改善箇所説明図

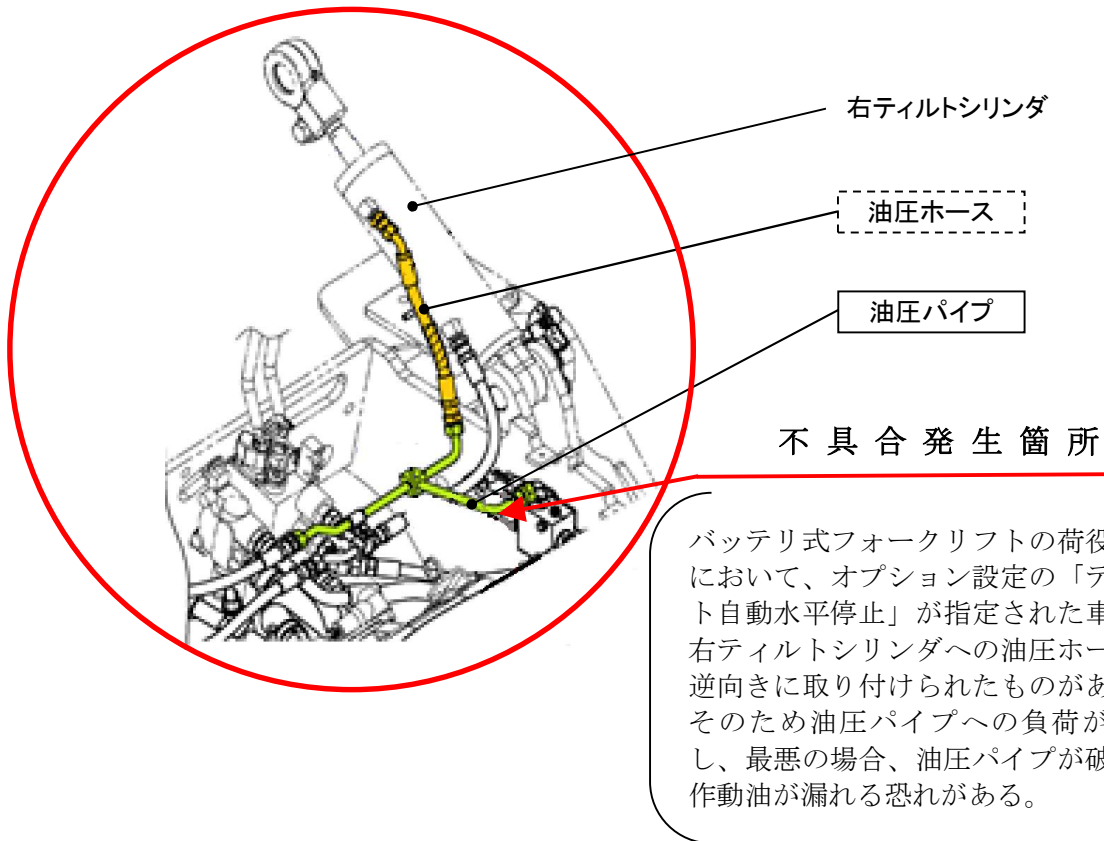
全車両、油圧パイプを交換すると共に、油圧ホースを正規の向きに取り付ける。油圧ホースを点検し破損していれば油圧ホースを交換する。
